PARECER DA COMISSÃO DE AVALIAÇÃO

Apreciação da Contestação à proposta de Desconformidade do EIA

“Obras Complementares do Porto da Ericeira”

Estudo Prévio

Figura n.º1 – Localização potencial do Estaleiro

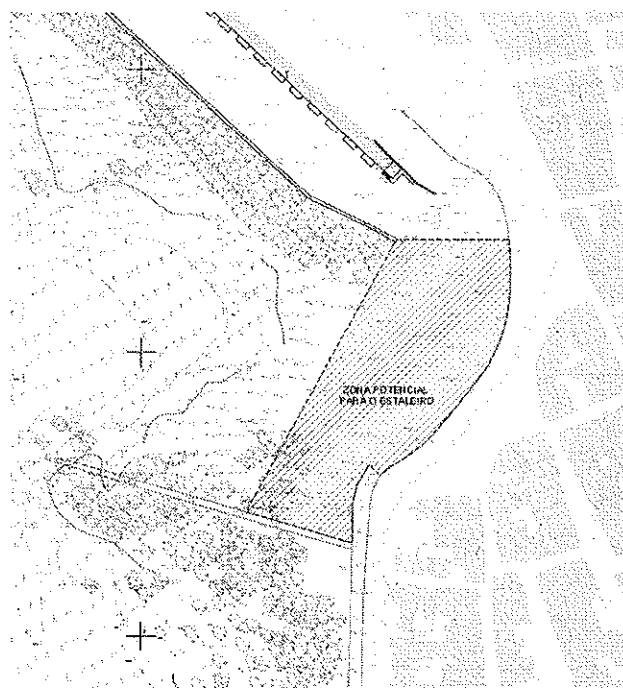
Para o local potencial de estaleiro apresentado no Anexo I, considera-se que será de manifesta relevância a identificação dos impactes associados à respetiva localização, uma vez que esta se encontra muito próxima de edificações que poderão vir a ser afetadas pelas operações e movimentações durante a fase de construção (ver Figura n.º1 e Figura n.º 2).
